Modulo per la presentazione delle osservazioni per i piani/programmi/progetti sottoposti a procedimenti di valutazione ambientale di competenza statale

ID: Codice procedura (ID_VIP/ID_MATTM): 12691

“Progetto di un impianto eolico denominato "Pitigliano" ubicato nei comuni di Pitigliano (GR) e Sorano (GR) costituito da 20 (venti) aerogeneratori di potenza nominale 7,0 MW per un totale di 140,0 MW con relative opere connesse ed infrastrutture indispensabili”

TESTO DELLE OSSERVAZIONI

IMMAGINE n 5. Mappa eolici elaborata dall'Associazione Amici della Terra. La mappa evidenzia il cumulo degli impianti tra Lazio e Toscana.

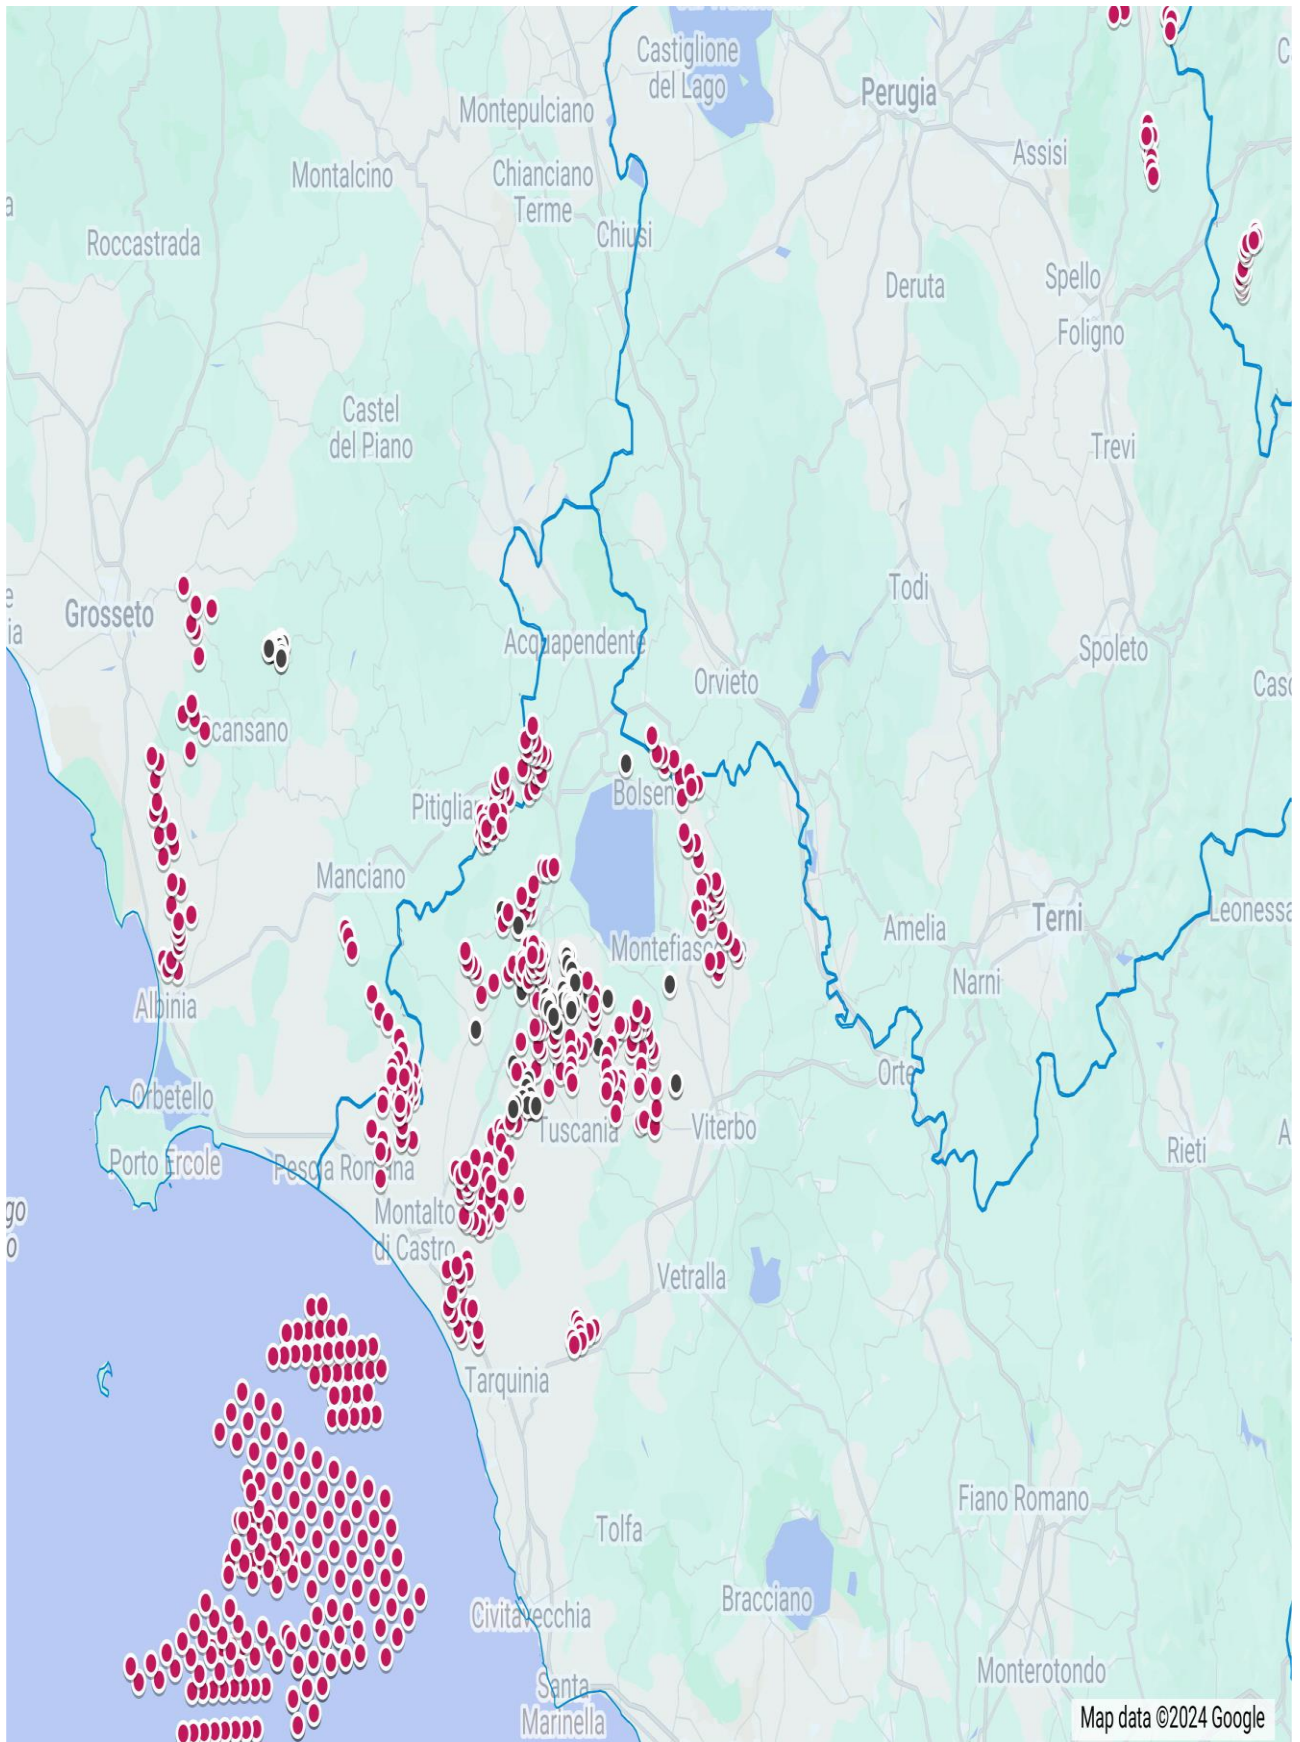
Riguardo al cumulo degli impianti FER, le mappe prodotte dalla proponente riguardano, come già evidenziato, soltanto una parte molto piccola degli impianti FER dell'area intermedia e vasta e in particolare di quelli eolici che contribuiscono a creare un notevole cumulo e la saturazione del territorio tosco laziale. Riguardo al cumulo dei soli impianti eolici si riporta la mappa dell'intervisibilità degli impianti eolici elaborata dall'Associazione nazionale “Amici della Terra”.

IMMAGINE n. 5 Mappa prodotta dalla proponente dove si vede che è stato ignorato il vincolo di notevole interesse pubblico ex art. 136 del CBC dell’Orlo della Caldera di Latera. Nelle sue fasce di rispetto ricadrebbero diversi aerogeneratori.

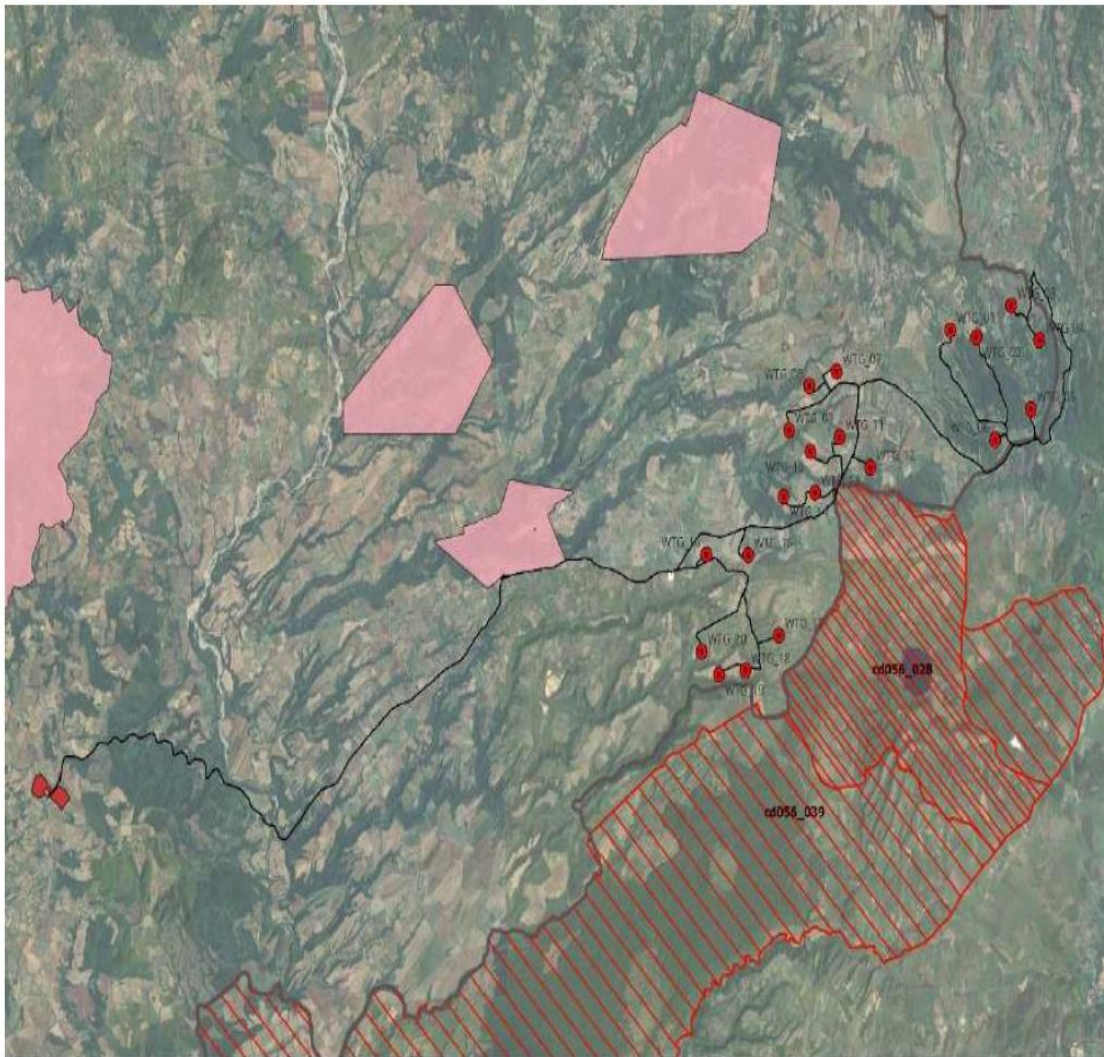
Culturali “*Ambito paesaggistico, geologico e geomorfologico dell’orlo della caldera di Latera ...*” Non vengono nemmeno citati gli impianti eolici in progetto al MASE, il “Rempillo” (6 aerogeneratori) e un altro in verifica amministrativa di 14 aerogeneratori e 72, 6 MW. Ad oggi nei territori di Pitigliano, Sorano e in quello limitrofo potenzialmente potrebbero essere insediati 40 aerogeneratori alti 200 metri e larghi 170. Ma la proponente non cita neanche altri impianti che creerebbero il cumulo e quindi maggiore impatto. Infatti, sul territorio della “Città del Tufo” (Sorano e Pitigliano) impatterebbero anche l’impianto eolico “Montarzo” di Onano con 13 aerogeneratori con le dimensioni ricordate, l’altro eolico industriale nel territorio di Valentano con sette aerogeneratori (stesse dimensioni), gli impianti di Farnese con un minieolico di 3 Torri alte 60 metri già installate in località Poggio del Crognolo e l’impianto eolico industriale “Vallerosa” (7 aerogeneratori alti 200 metri e larghi 158 metri) in procedura VIA presso la Regione Lazio. Inoltre, altri impianti del minieolico già presenti a Valentano, Cellere e Piansano e due progetti eolici industriali con le stesse dimensioni (200 m x 170 m) nel Comune di Ischia di Castro. La valutazione del cumulo non prende neanche in considerazione gli impianti industriali di fotovoltaico e agrivoltaico in progetto a Farnese, Valentano, Ischia di Castro, Cellere. L’impianto geotermico in procedura Via al MASE, progettato nella Caldera di Latera. Quindi è stata effettuata una valutazione del potenziale impatto cumulativo non veritiera a dispetto di quanto affermato dalla proponente che sostiene di aver preso in considerazione uno spazio di 10 km intorno al suo impianto per gli impatti che si creerebbero.

IMMAGINE n. 7 Mappa della intervisibilità degli impianti eolici elaborata dall'Associazione nazionale Amici della Terra. La mappa non è aggiornata comunque rende molo bene dell'enorme impatto visivo creato dal cumulo degli impianti.

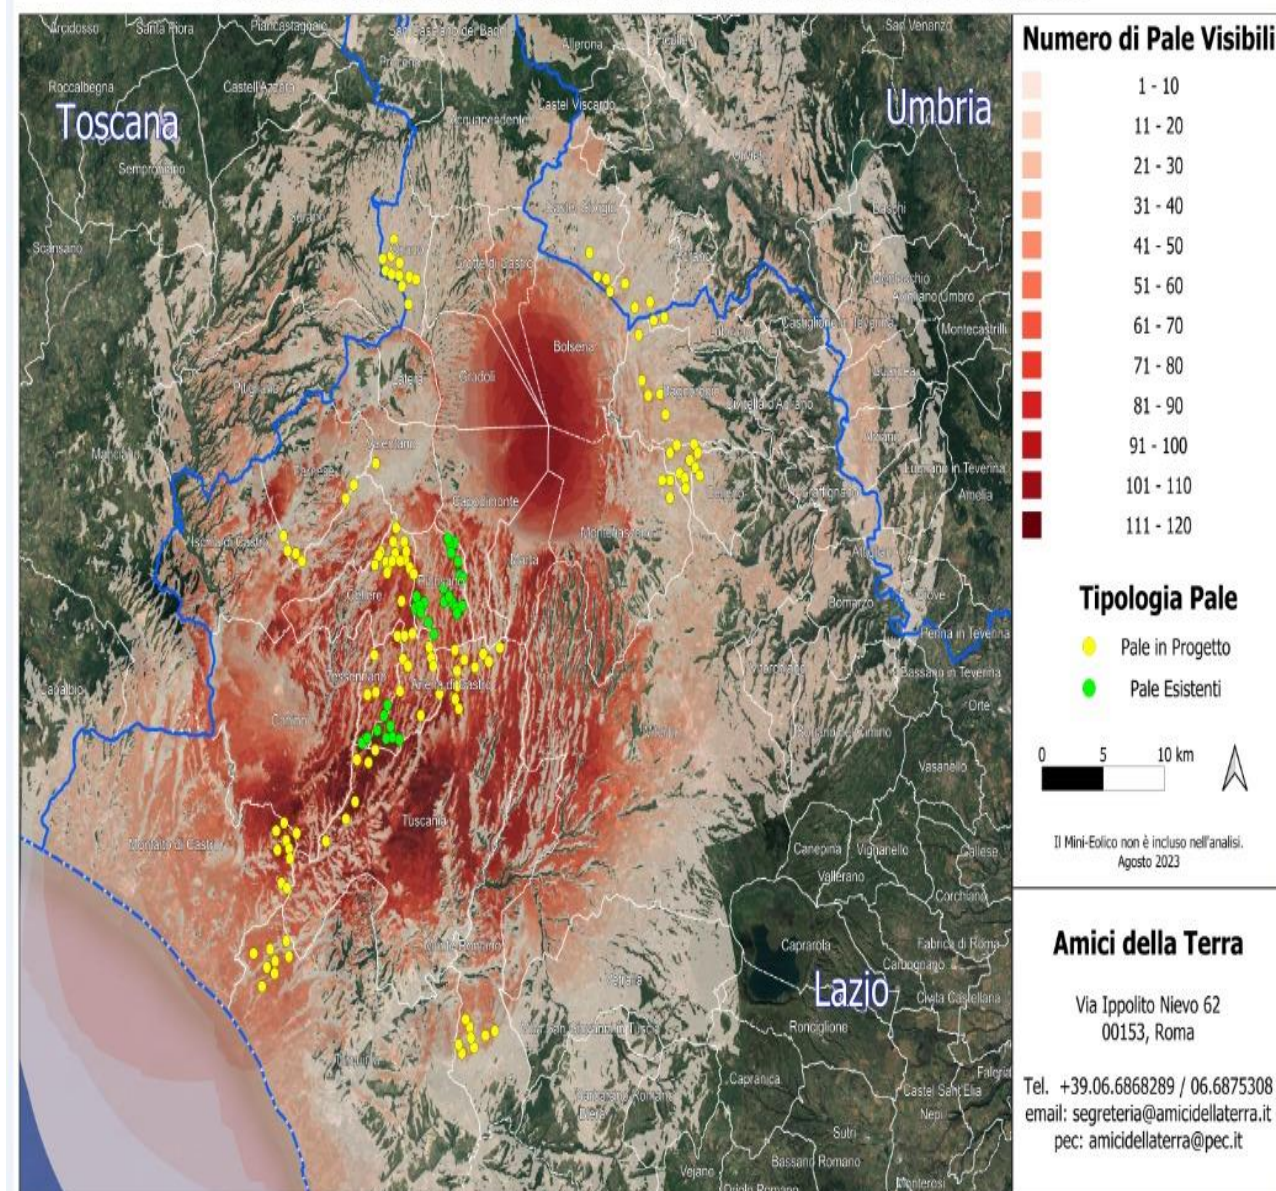
Se agli impianti eolici rappresentati qui sopra che non comprendono sia l'impianto eolico Pitigliano e le altre 14 pale del progetto eolico in verifica amministrativa sempre nel territorio di Pitigliano si aggiungono i migliaia di ettari (7000 fin'ora) di territorio occupato dagli impianti fotovoltaici e agrivoltaici e dalle altre tipologie appare chiaro il numero spropositato degli impianti FER nella bassa toscana e nella Tuscia.
